**AVIS RELATIF À LA PROTECTION
CONTRE LES EVENTUELS EFFETS NOCIFS ET NUISANCES
PROVOQUÉS PAR LES RAYONNEMENTS NON IONISANTS
GÉNÉRÉS PAR DES ANTENNES ÉMETTRICES STATIONNAIRES**

Commune : LIEGE - Exploitant : ORANGE

Référence exploitant : 485L1_3 / 30361L1_2 / 40361L1_1 / 50361L1_1

Rapport n° 2267 / 2023

Figure 1 : Vue en plan des lieux de séjour et des points de contrôle

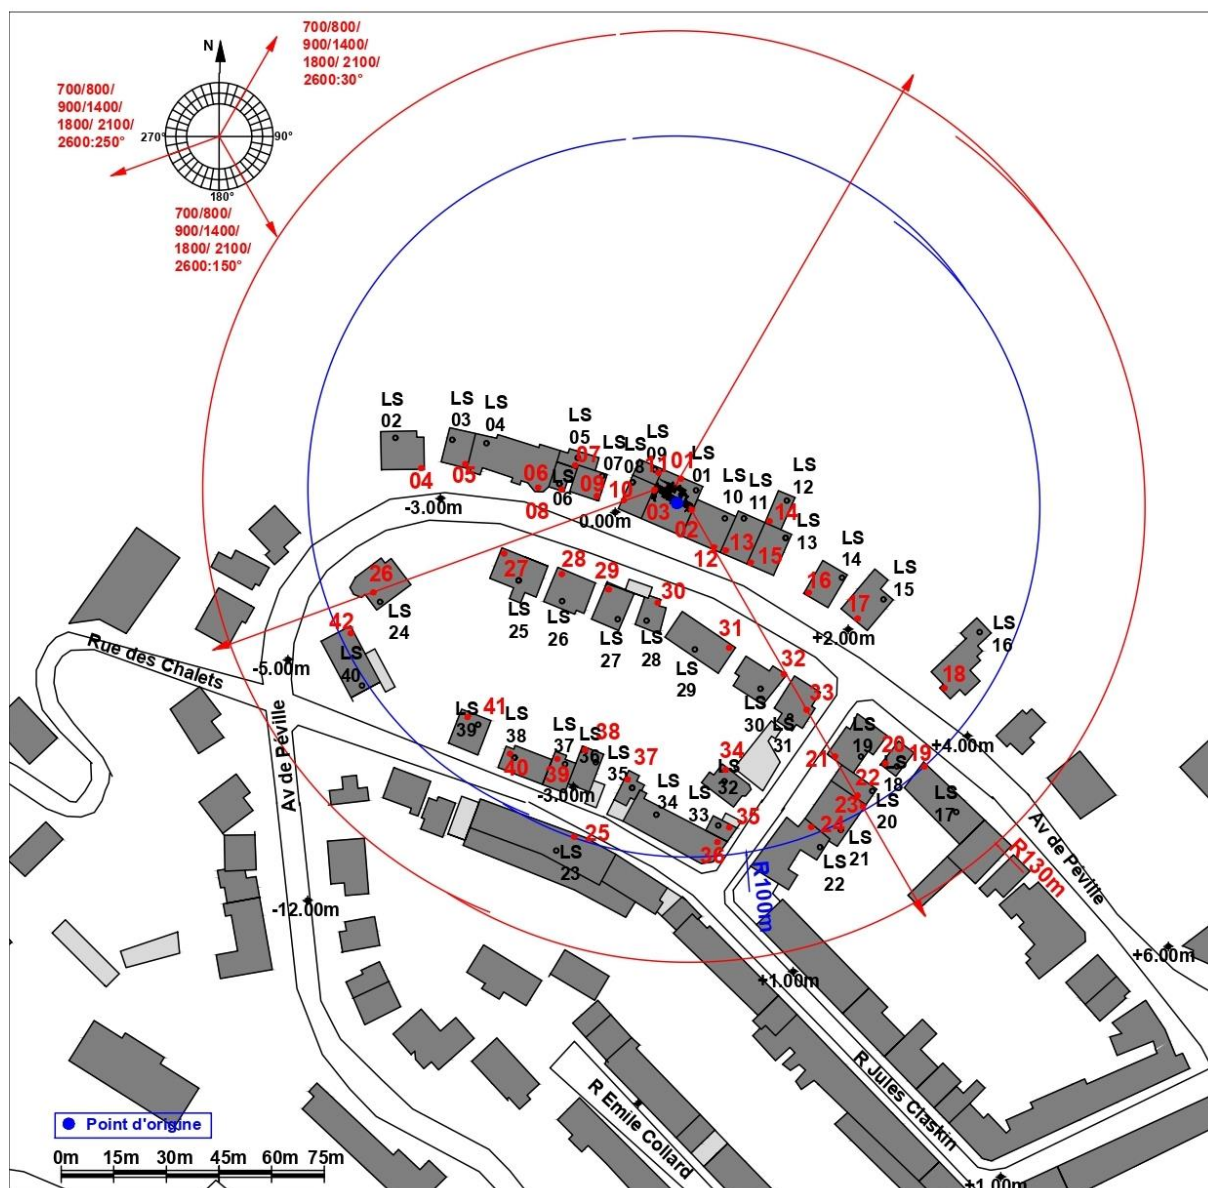
Les fréquences d'émission, la puissance rayonnée par chacune des antennes et leur gain permettent de déterminer le rayon de la zone à analyser. Tout dépassement de la limite par installation est exclu en dehors de cette zone. Le tableau 2 reprend les 35 LS² pour lesquels l'indice d'exposition est le plus élevé. Les différentes colonnes indiquent :

- le numéro du point de contrôle repris sur un des plans de la figure 1;
- le numéro du LS dans lequel se trouve le point de contrôle de la 1^{ère} colonne ;
- l'atténuation d'obstacle prise en compte pour le calcul de l'indice d'exposition dans le LS ;
- le résultat du calcul de l'indice d'exposition.

En ce qui concerne les antennes de l'installation mentionnées dans le tableau 1, la distance maximale à laquelle la limite pourrait être atteinte, à l'extérieur, est égale à 82,9 m. S'il n'y a pas de LS à une distance inférieure, les antennes respectent forcément la limite d'immission.

Dans le cas des LS situés à l'intérieur des bâtiments, une atténuation d'obstacle est prise en compte et il en résulte que la distance maximale à laquelle la limite pourrait être atteinte se réduit à 58,7 m.

Figure 2 : Vue en plan des installations d'antennes dans un rayon de 300 mètres autour de l'installation faisant l'objet de la demande d'avis

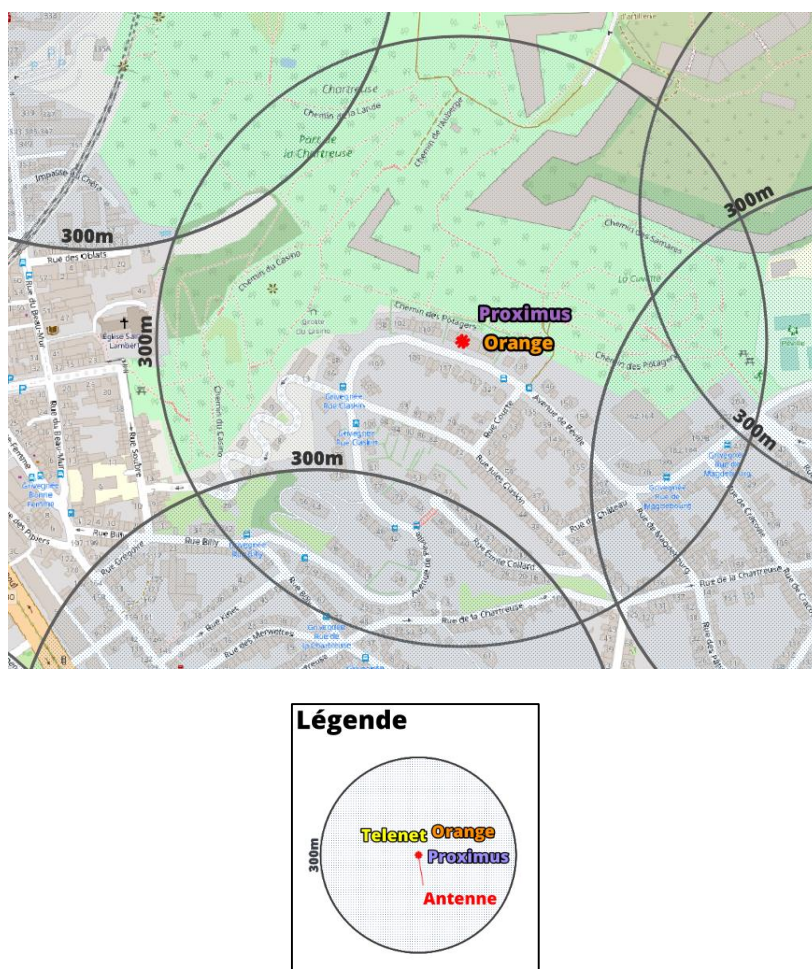
Le plan en projection verticale de la figure 2 indique la localisation des antennes actives éventuelles visées par le décret et situées dans un rayon de 300 mètres autour de l'installation référencée dans le paragraphe 2. Les données de localisation de ces antennes et les avis correspondant sont accessibles via le cadastre en ligne des antennes émettrices stationnaires⁶.

Compte tenu du nombre d'installations localisées dans la figure 2, il apparaît que l'intensité du rayonnement électromagnétique généré, dans les lieux de séjour situés à proximité de l'installation référencée dans le paragraphe 2, par l'ensemble des antennes émettrices stationnaires de l'ensemble des exploitants du même site d'antennes émettrices stationnaires respecte la limite fixée à l'article 4, § 2 du décret.
